# 東海低レベル放射性廃棄物埋設事業所 第二種廃棄物埋設施設の位置、構造及び設備の 基準に関する規則への適合性について

## 審査会合における指摘事項への回答

2023年 4月10日

日本原子力発電株式会社

第5図 乾燥密度の頻度分布  
(全8層・80点)

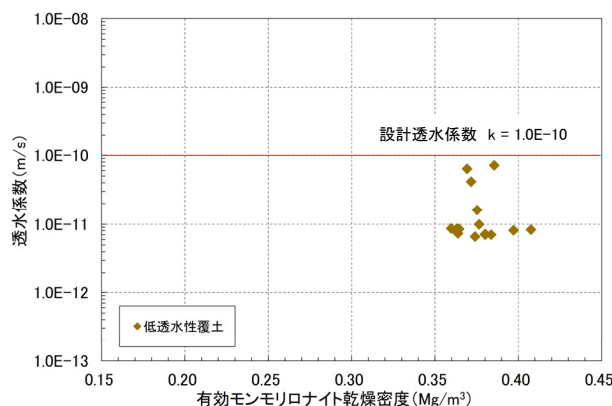
No.	審査日	資料指摘箇所	指摘事項	指摘事項 対応箇所	回答内容
1	2022/11/14	資料2-2 添1-4	難透水性覆土の透水係数の設定について、室内試験(A法相当の締固め)を踏まえ、施工試験(C法相当)を行った結果から十分に達成できることを追記すること。	資料1-2 添1-5~6, 添1-8	ベントナイト混合率、密度及び初期含水比をパラメータスタディした透水試験の結果を踏まえ設定した、施工試験を行う際のベントナイト混合土の製造時及び施工時の設計値(ベントナイト混合率等)について、施工試験(混合土の製造及び施工)により、設計値が確保でき、かつ、設計透水係数を達成できる見込みであることの説明を追記しました。これに伴い、ベントナイト混合率15%、締固め度95%(A法)及び90%(C法)で得られる密度で実施した透水試験結果も追記しました。
2	2022/11/14	資料2-2 添3-7	ベントナイト混合率について、ベントナイト混合土を製造した際の計量結果から15%付近での混合率が得られたことを追記すること。	資料1-2 添3-4	材料の投入は、ベントナイト混合率が15%になるように事前にベントナイトと母材(久慈川砂)の投入重量を計算しておき、その重量をバッチ毎に計量して投入したことを追記しました。
3	2022/11/14	資料2-2 添1別紙	透水試験に関する蒸発の影響について、給水側及び排水側の蒸発対策を追記すること。	資料1-2 添3別-2	給水側については二重管ビュレットを用いること、排水側については排水口に小さな穴を開けた養生テープを張り付けることにより、蒸発による測定値への影響を低減する措置を講じたことを追記しました。
4	2022/11/14	資料2-2 添別-7 ~	透水試験の動水勾配について、目詰まりの可能性も否定できない。それをどのように確認したのかを説明すること。	資料1-2 添3別-2~ 3	試験動水勾配は供試体の乱れ(粒子移動等)が試験結果に影響しないようにするため、透水係数 $10^{-9}$ m/s 未満の場合においては、動水勾配を最大30 までと推奨しているASTM <sup>※1</sup> 、及び一度の測定時間は想定される透水係数、動水勾配、ビュレットの容量を勘案し、3日以内となることが望ましいとしている地盤工学会基準 <sup>※2</sup> を参考に試験を実施しました。

- ✓ 実施設に近い施設構造において施工試験を実施
- ✓ ベントナイト混合土施工後のサンプリングにより、乾燥密度の品質を確認
  - 乾燥密度: 設計値である $1.82\text{Mg}/\text{m}^3$ に対して最小値 $1.826\text{Mg}/\text{m}^3$ と設計値を確保した状態で施工できている。(第5図参照)
- ✓ 透水係数と有効モンモリロナイト乾燥密度の関係を整理
  - 透水係数は、施工時における目標である $1.0 \times 10^{-11} \text{ m/s}$ 程度をおおむね満足し、かつ、ベントナイト混合土(低透水性覆土)の設計透水係数 $1.0 \times 10^{-10} \text{ m/s}$ 以下を確保している。(第6図参照)
  - 既往の知見と同じような結果が得られている。(第7図参照)

第6図 有効モンモリロナイト乾燥密度  
と透水係数の関係

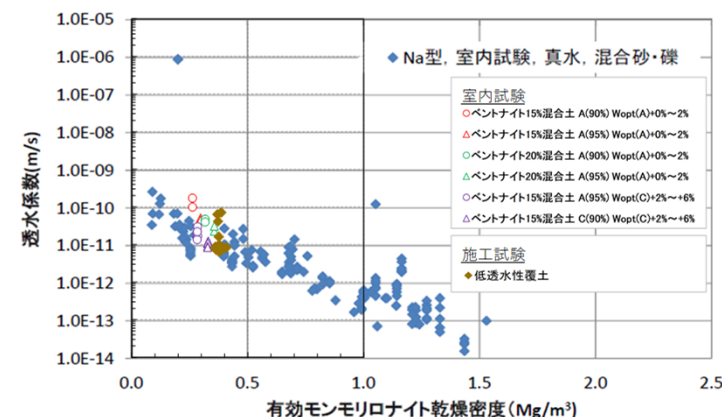
No.	審査日	資料指摘箇所	指摘事項	指摘事項 対応箇所	回答内容
5	2022/11/14	資料2-2 添付 資料3	<p>ベントナイトと例えば珪砂みたいな混合土だと比較的均質だと考えられる場合は、部分密度(この場合、有効モンモリナイト乾燥密度)で整理することは、非常に有効だと過去言われてきた。</p> <p>久慈川産出の砂を用いた場合、ベントナイトの粒径とかそういうものに比べて非常に大きな砂(礫等)が入ってくることが想定されるため、均質と言えるかどうかというのが非常に大きな観点になる。また、ベントナイトの混合率が低い場合、広い範囲では均質に混合されていると言えても、非常に狭い範囲では均質に混合されているとは言えない場合があると考えられる。</p> <p>これらを踏まえ、有効モンモリナイト乾燥密度によって整理(品質管理等)ができることを説明すること。</p>	資料1-2 添3-4~8, 添3-15~22	<p>施工試験に使用したベントナイト混合土の母材(久慈川砂)には、非常に大きな砂(礫)が含まれておらず、施工試験で製造したベントナイト混合土(ベントナイト混合率15%)の均質性は高いと考えています。</p> <p>また、有効モンモリナイト乾燥密度を透水係数の代替指標として用いて管理(品質管理)することにより、製造時や施工時のばらつきを包含した管理(品質管理)が可能であると考えています。</p> <p>それらに係る説明等を審査資料に記載しました。</p>
6	2022/11/14	資料2-2 添2- 28, 29	<p>流線図を描いているが、理解しがたい流れになっているため、解析の方法及び妥当性判断を説明すること。</p>	資料1-2 添付資料2	<p>浸透流解析における入力条件及び解析モデルの見直しを行い、再度解析を行いました。</p>
